スリムダクトRD 150サイズ架台 仕様変更

配管化粧カバー(ビル設備用)スリムダクトRDシリーズの150サイズ架台を仕様変更いたします。

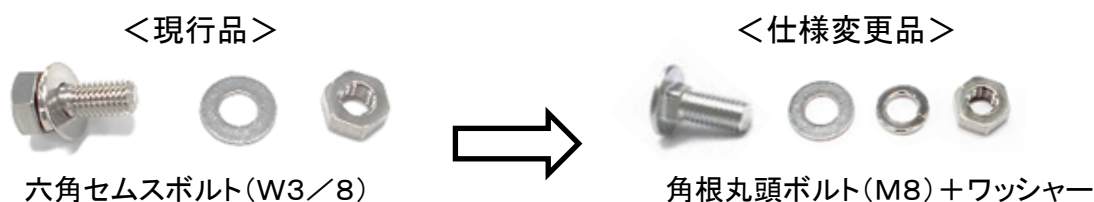
・架台組立用のボルトセットの内容を、以下のように変更します。

・ボルトの変更に伴い、ボルト取付穴を丸穴から角穴に変更します。

角穴

穴寸法: $\phi 10.5\text{mm} \Rightarrow 8.6 \times 8.6\text{mm}$
(例: RZW-150-A-ZA)

現行品: 片側をスパナで固定し、もう片側を回して固定する施工方法。両手での作業が必要。
改良品: 片側からだけの締め付けで固定可能な施工方法。
